改善箇所説明図

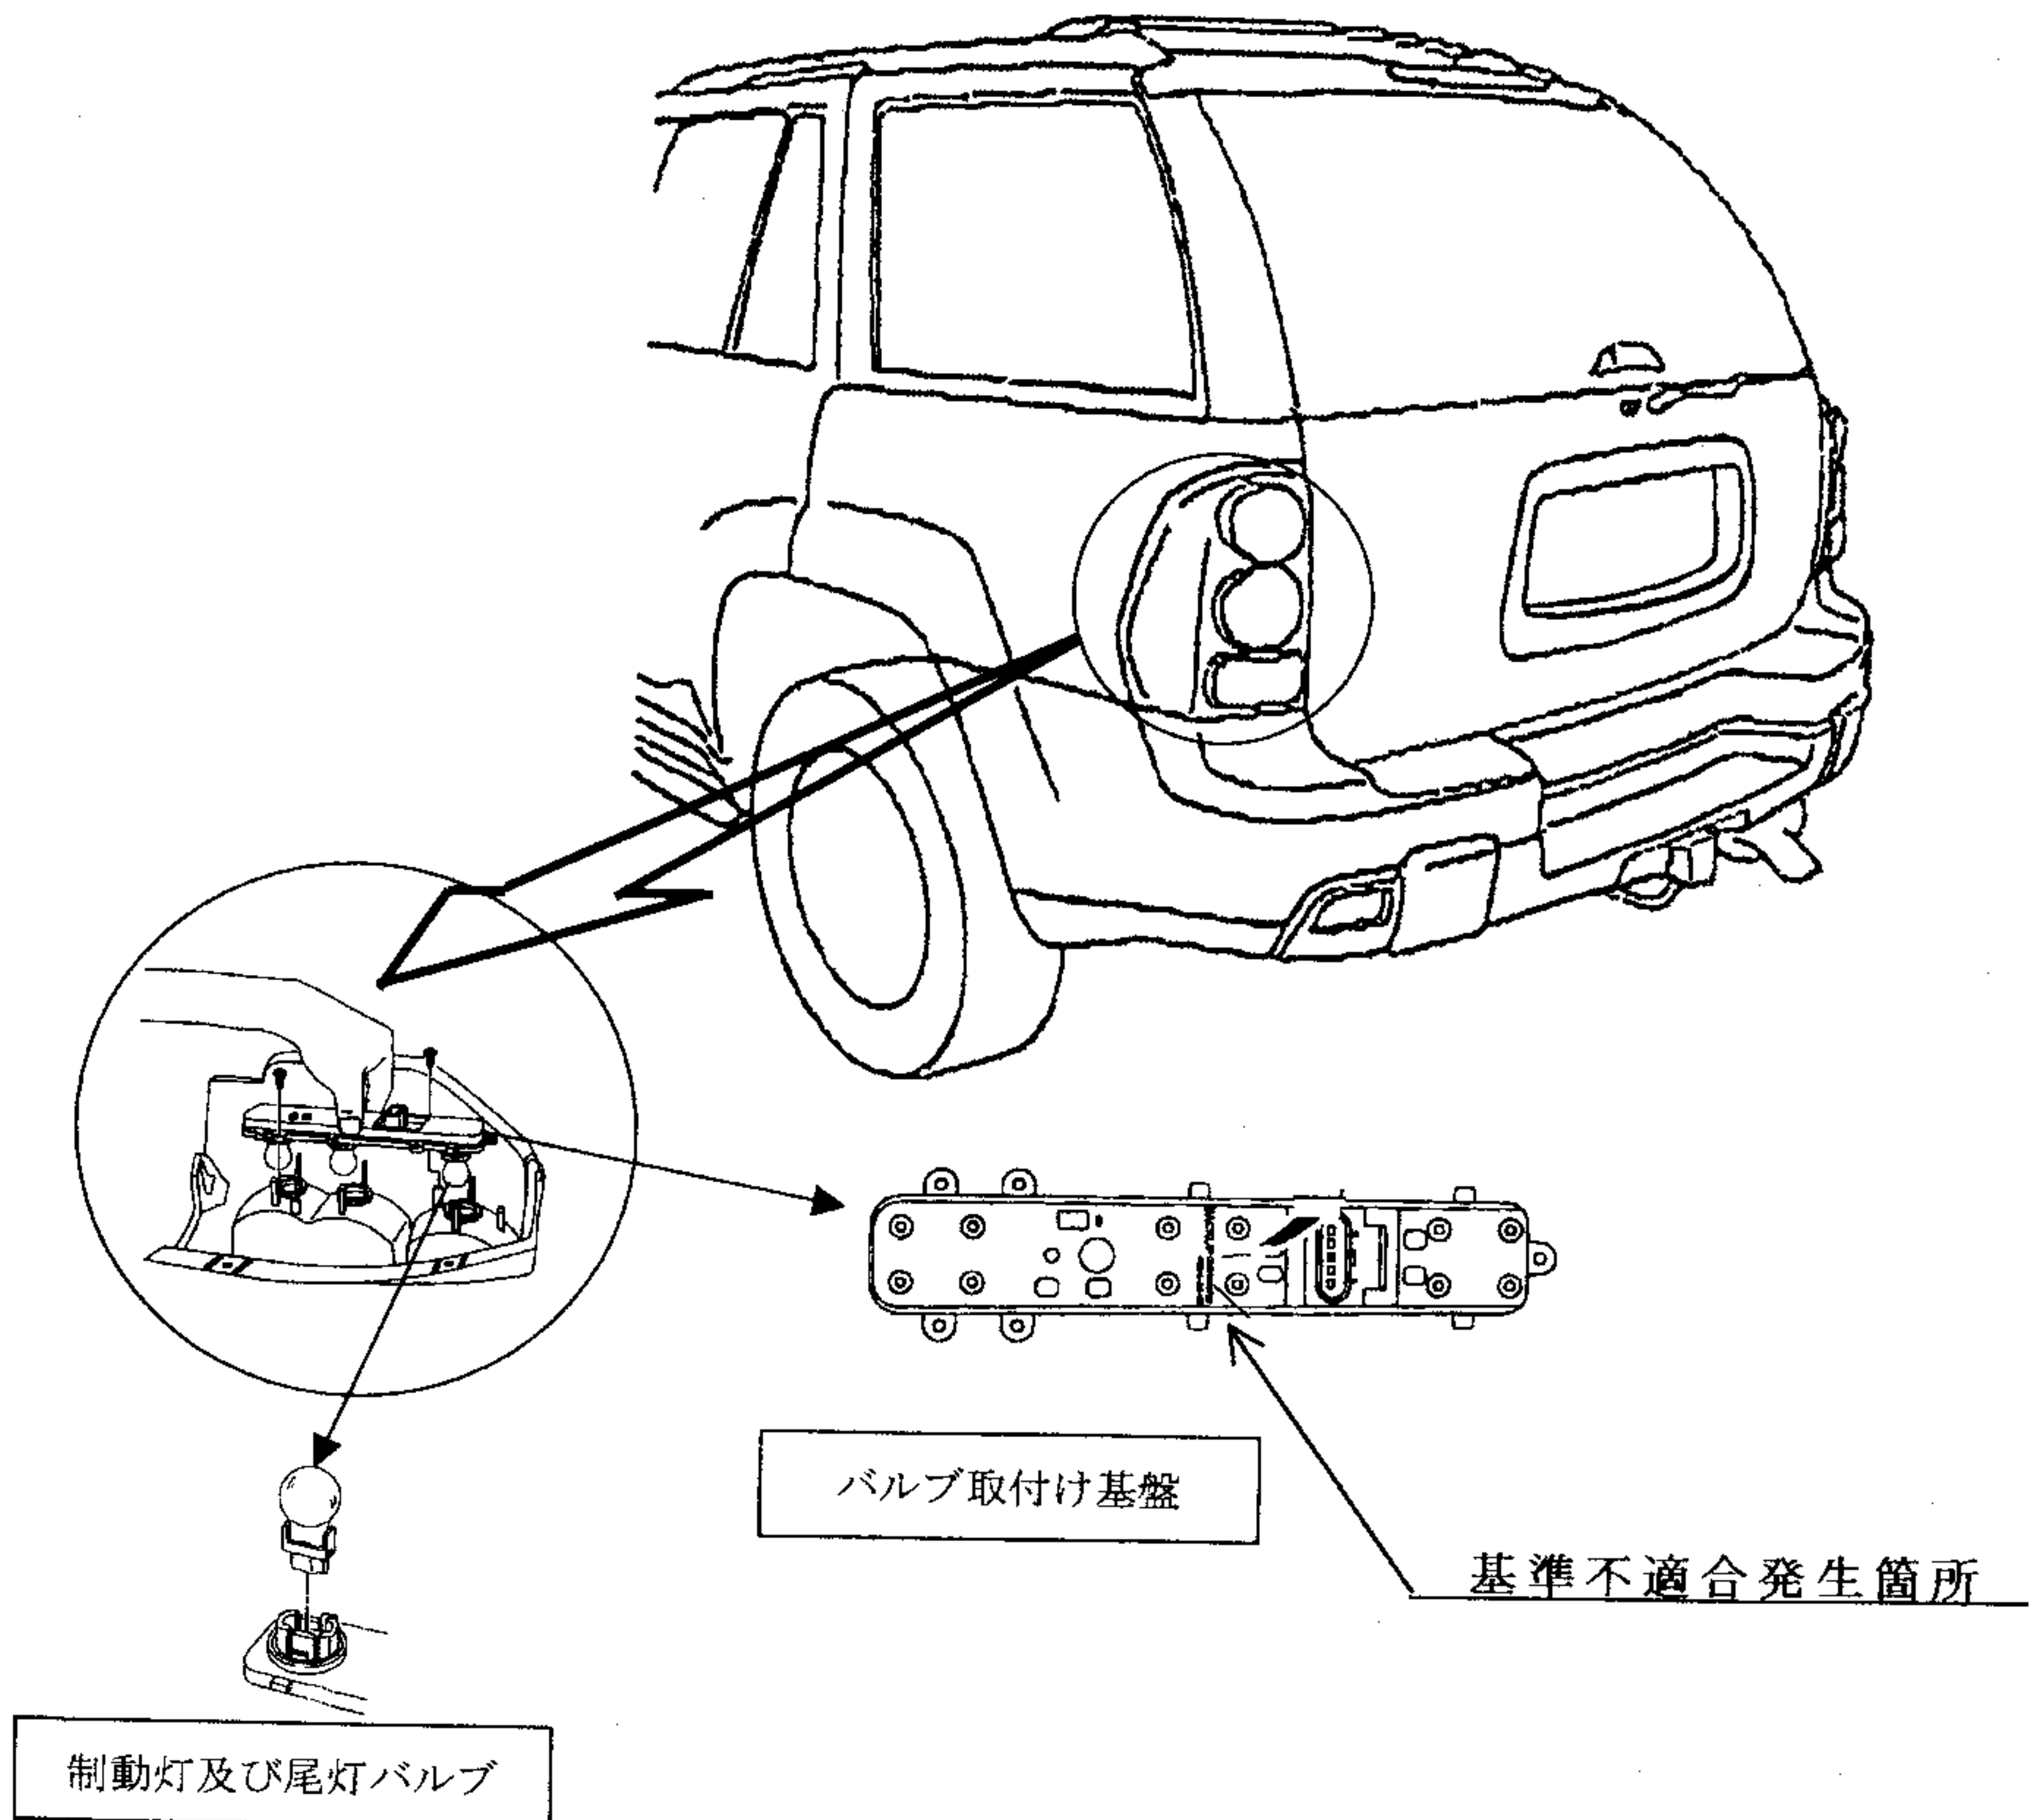
制動灯及び尾灯のバルブ取付け基盤のソケット部に不適切なものがあるため、振動と熱により、制動灯及び尾灯のバルブに緩みが生じることがある。そのため、そのまま使用を続けると、当該バルブとソケット部が接触不良となり、制動灯または尾灯が点灯しなくなるおそれがある。

全車両、バルブ取付け基盤を点検し、該当するものは当該基盤を対策品に交換するとともに、制動灯及び尾灯のバルブを新品に交換する。
